柏崎刈羽原子力発電所 第7号機
工事計画認可申請に係る論点整理について
(指摘事項に対する回答)

2020年5月25日
東京電力ホールディングス株式会社

本日のご説明内容

▶ 原子力発電所の新規制基準適合性に係る審査会合の指摘事項に対する回答

2007年新潟県中越沖地震のシミュレーション解析

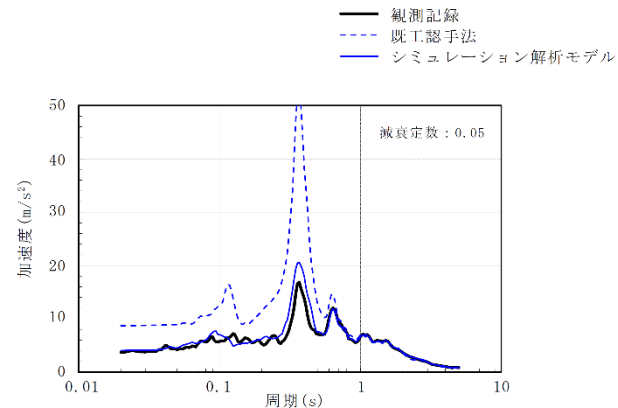
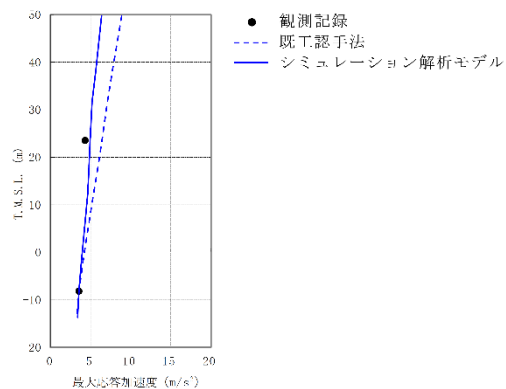
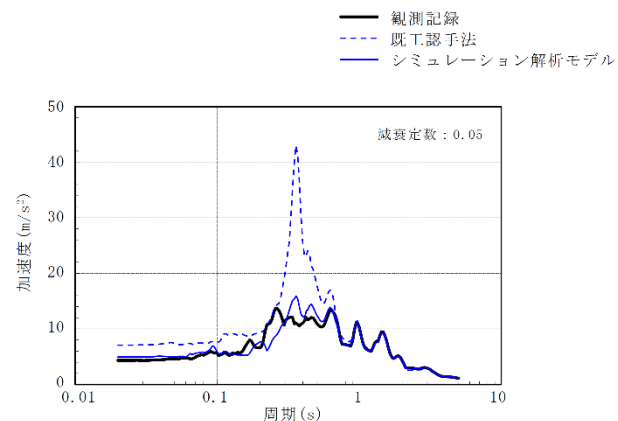
補助壁を解析モデルに考慮すること並びに側面地盤ばねに回転入力を考慮しないこと及び表層地盤ばねを考慮しないことについて、建屋及び機器の耐震性に与える影響を検討し説明すること。

- シミュレーション解析モデル（今回工認モデル相当）について、既工認手法と比べ観測記録との整合性が向上し、**補助壁の曲げ変形、側面地盤からの回転入力、表層地盤からの入力を考慮していない状態でも、地震時の挙動をより実応答に近い形で評価できることを確認した。**

2007年新潟県中越沖地震のシミュレーション解析

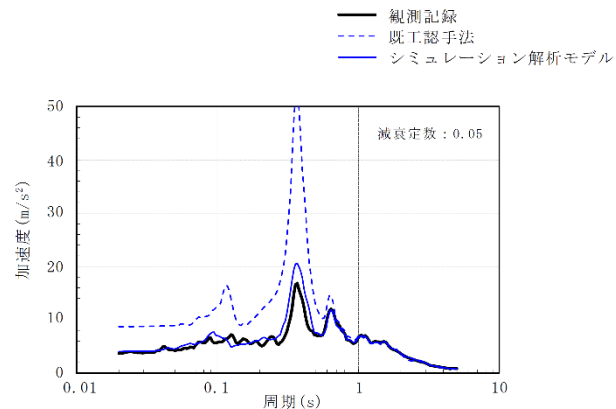
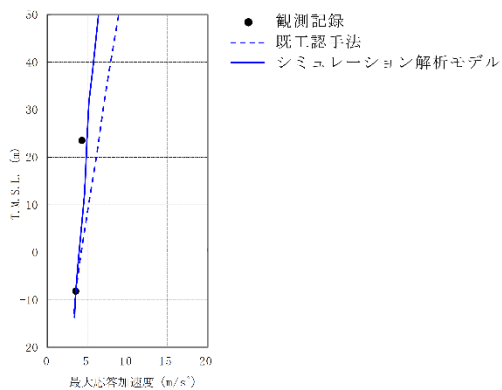
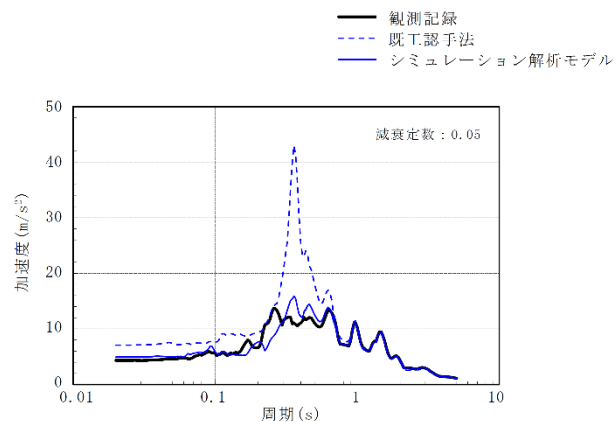
コンクリート製原子炉格納容器（RCCV）については、構造性能確認試験がRCCVの剛性に与える影響並びに建屋及び機器の耐震性に与える影響を検討し説明すること。

- シミュレーション解析モデル（今回工認モデル相当）について，SITによる剛性低下を考慮していない状態でも，地震時の挙動をより実応答に近い形で評価できることを確認した。

入力地震動と接地率の関係
(接地点率35%時の加速度で規準化して比較)

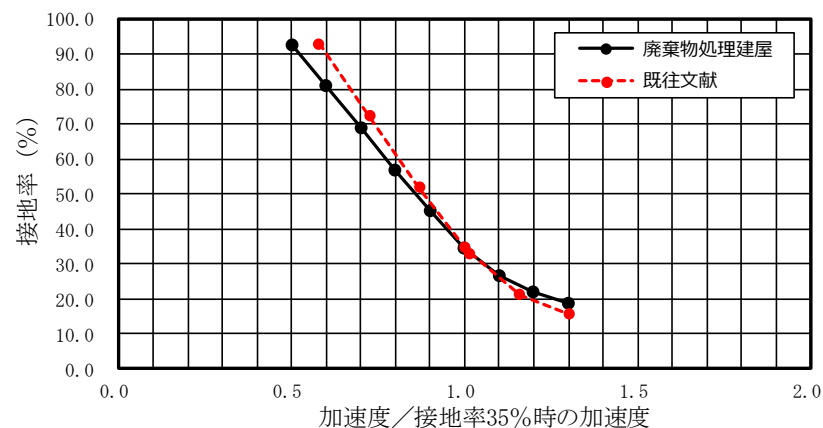
低接地率となる建屋にジョイント要素を考慮した3次元FEMモデルを適用することの妥当性を説明すること。

廃棄物処理建屋と既往文献は、どちらも入力地震動の増加に伴って接地率が減少しており、その低下割合は両者ともよく整合している。

応力解析手法の妥当性確認について（接地率による検討）

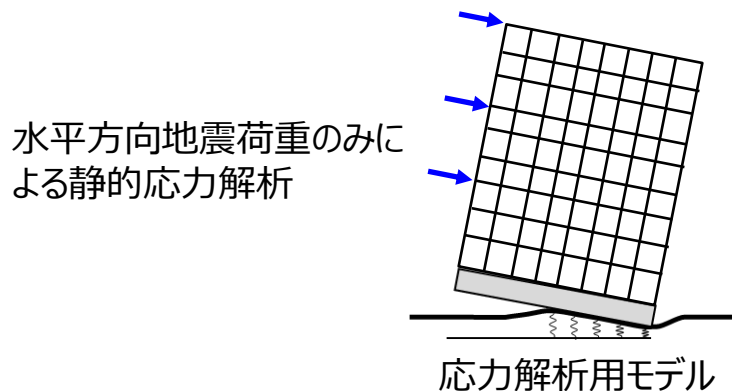
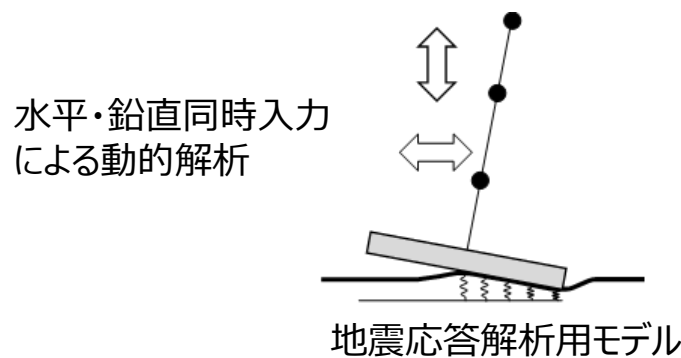
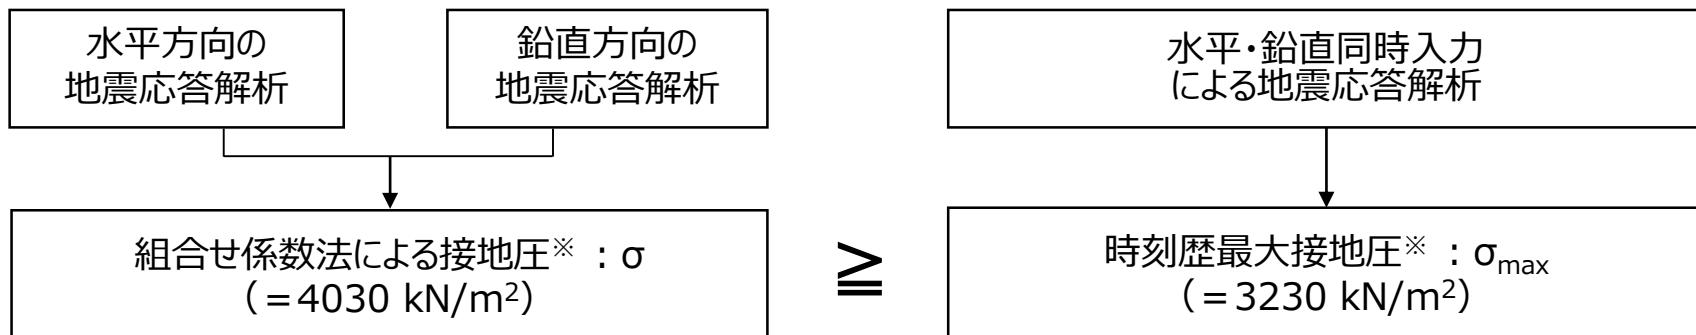
応答結果が低接地率になる場合の水平方向及び鉛直方向地震の同時性について、個別に解析し組み合わせ係数法を用いて評価することの妥当性を説明すること。

- 「 $\eta_1 = 19.1\%$ 」 \leq 「 $\eta_2 = 22.2\%$ 」となり、応力解析用モデルに水平地震力のみを与えて求めた接地率 η_1 は保守的な評価となることを確認した。
- また、静的解析では水平地震荷重と鉛直地震荷重を同時に作用させると解析できないものが、動的解析では解析できることを確認した。
